Hinweis:
Die nach erfolgter öffentlicher Auslegung vorgenommenen inhaltlichen Änderungen wurden für die erneute öffentliche Auslegung farblich hervorgehoben.

Vorhaben- und Erschließungsplan
zum
Vorhabenbezogenen Bebauungsplan Nr. 10
"Solarpark Tiste"

Solarpark Tiste Projekt	Vorhabenträger: NewDev Solarpark Tiste GmbH & Co. KG Birkenweg 9 21258 Heidenau NEWDEV
DE-2023-02-27 Projektnummer	
Vorhaben- und Erschließungsplan Status	
KET/JKM Gezeichnet	16.05.2024 Datum
- geprüft	- Datum

Beispielfoto Umzäunung:

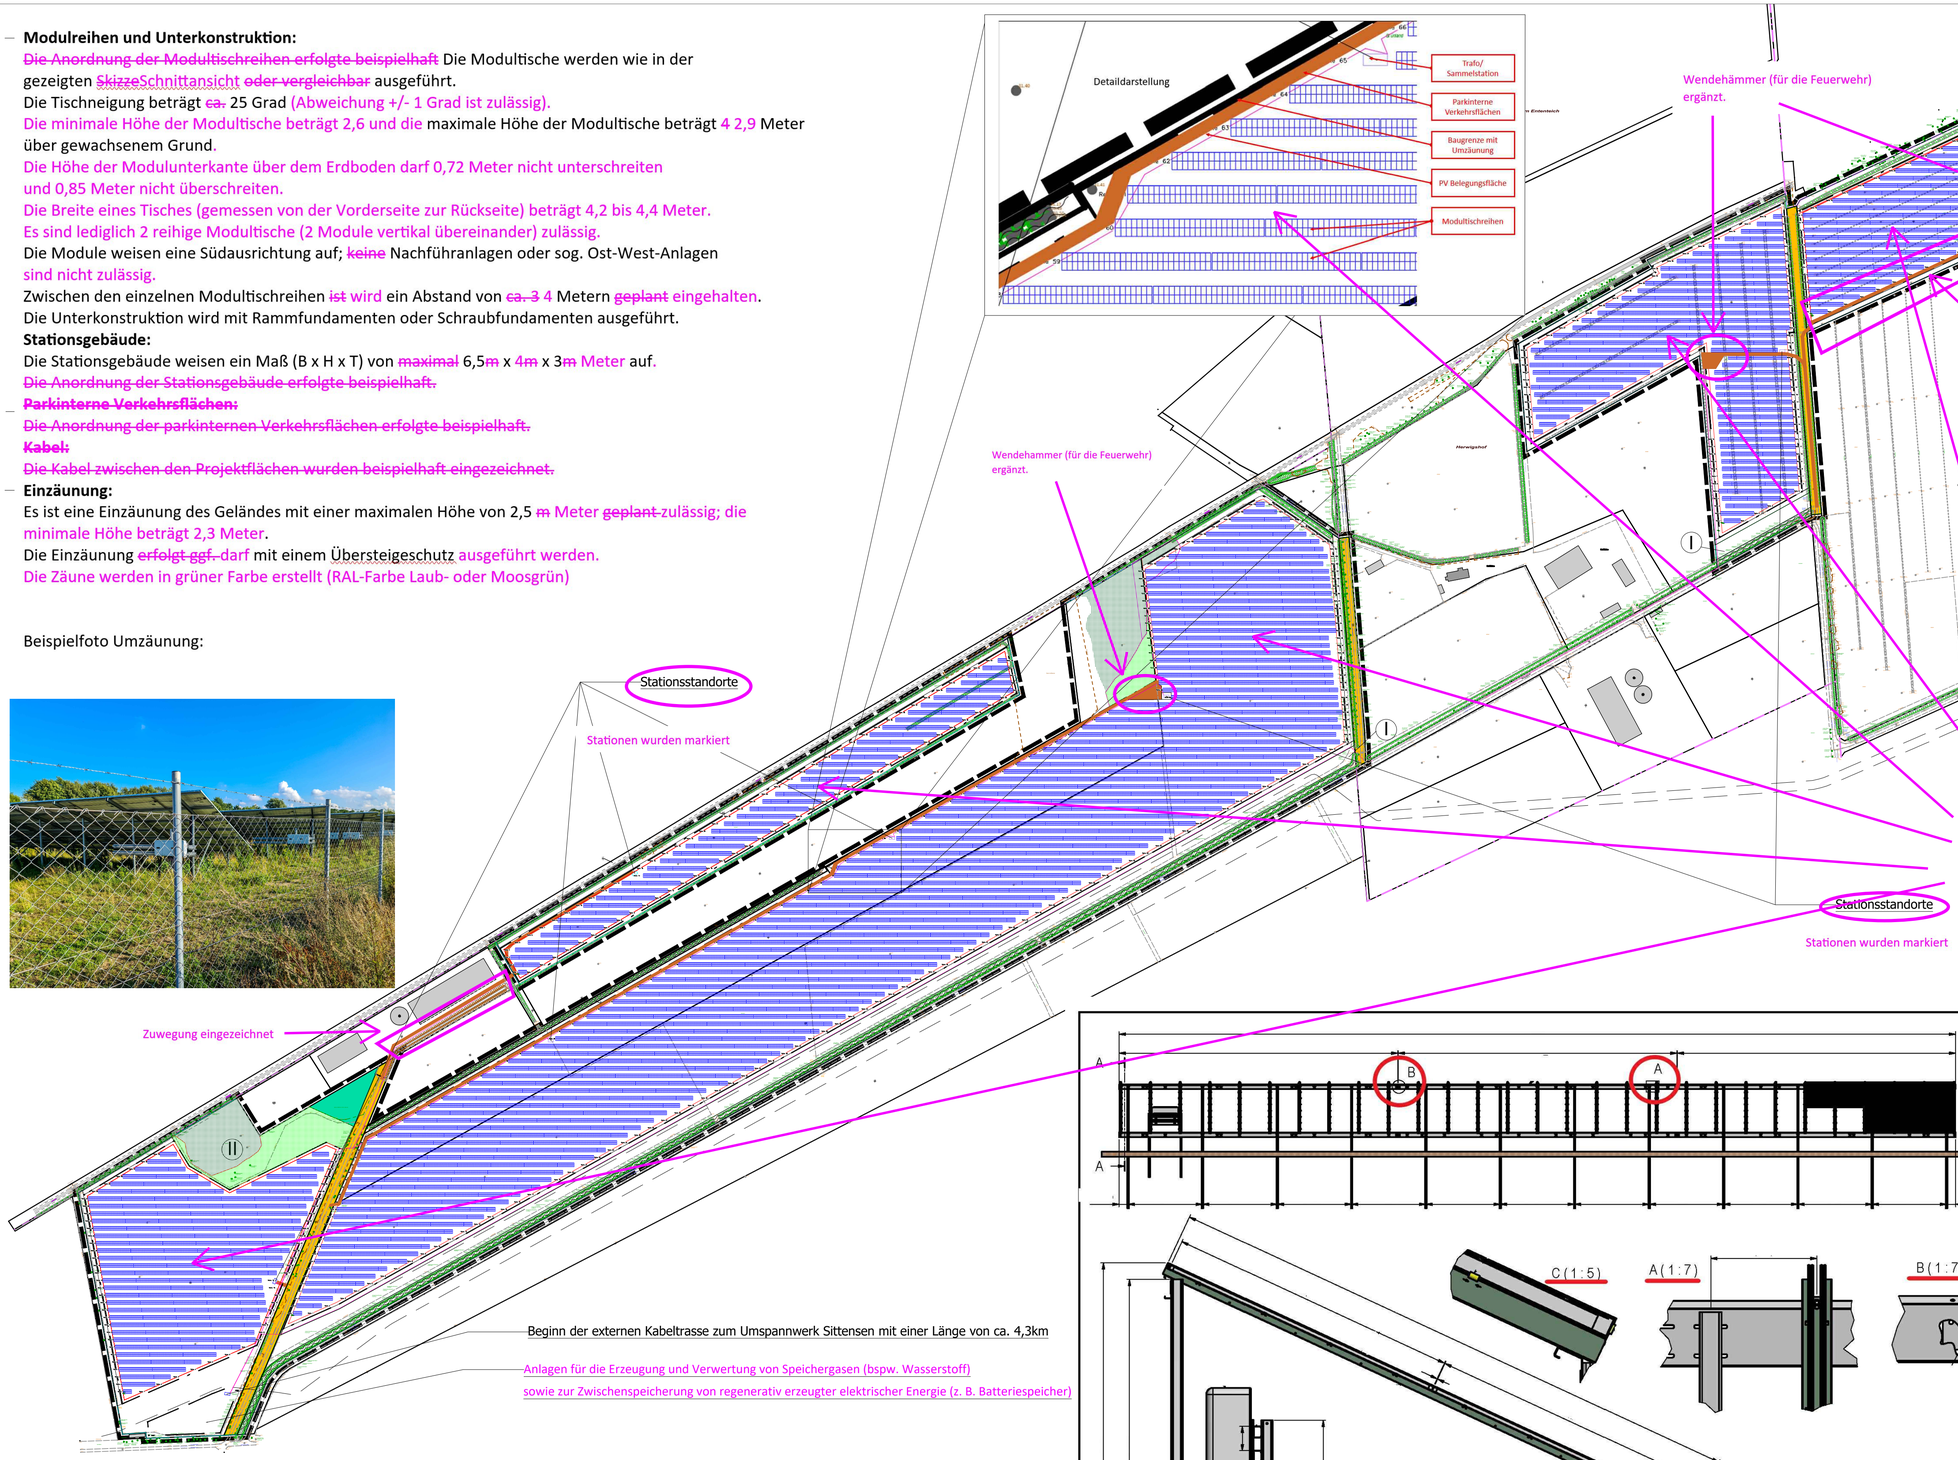
- **Einzäunung:**
  Es ist eine Einzäunung des Geländes mit einer maximalen Höhe von 2,5 ~~m~~ Meter ~~geplant~~ zulässig; die minimale Höhe beträgt 2,3 Meter.
  Die Einzäunung ~~erfolgt ggf.~~ darf mit einem Übersteigeschutz ausgeführt werden.
  Die Zäune werden in grüner Farbe erstellt (RAL-Farbe Laub- oder Moosgrün)

Quersicht (~~beispielhaft~~ nicht maßstabsgetreu)

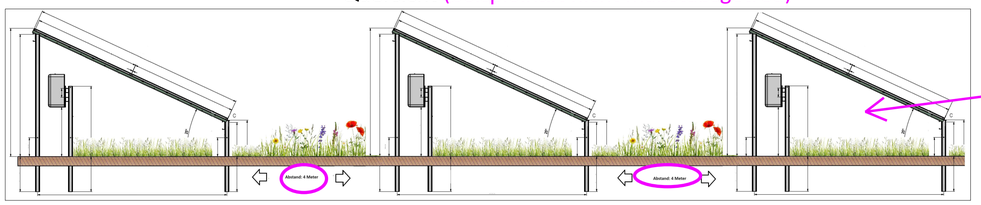
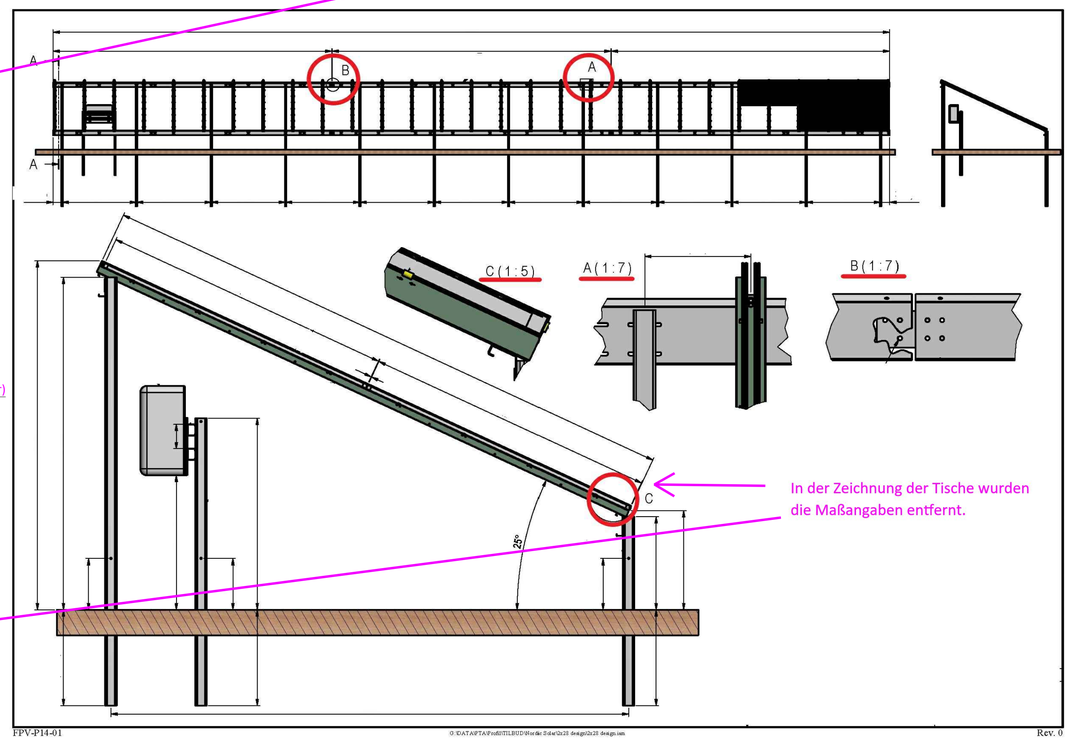
- **Modulreihen und Unterkonstruktion:**
  ~~Die Anordnung der Modultischreihen erfolgte beispielhaft~~ Die Modultische werden wie in der gezeigten ~~Skizze~~Schnittansicht ~~oder vergleichbar~~ ausgeführt.
  Die Tischneigung beträgt ~~ca.~~ 25 Grad (Abweichung +/- 1 Grad ist zulässig).
  Die minimale Höhe der Modultische beträgt 2,6 und die maximale Höhe der Modultische beträgt ~~4~~ 2,9 Meter über gewachsenem Grund.
  Die Höhe der Modulunterkante über dem Erdboden darf 0,72 Meter nicht unterschreiten und 0,85 Meter nicht überschreiten.
  Die Breite eines Tisches (gemessen von der Vorderseite zur Rückseite) beträgt 4,2 bis 4,4 Meter.
  Es sind lediglich 2 reihige Modultische (2 Module vertikal übereinander) zulässig.
  Die Module weisen eine Südausrichtung auf; ~~keine~~ Nachführanlagen oder sog. Ost-West-Anlagen sind nicht zulässig.
  Zwischen den einzelnen Modultischreihen ~~ist~~ wird ein Abstand von ~~ca. 3~~ 4 Metern ~~geplant~~ eingehalten.

In der nachstehenden Zeichnung wurde die Angabe zum Reihenabstand von „ca. 3 Metern" auf „4 Meter" geändert.

In der Zeichnung der Tische wurden die Maßangaben entfernt.
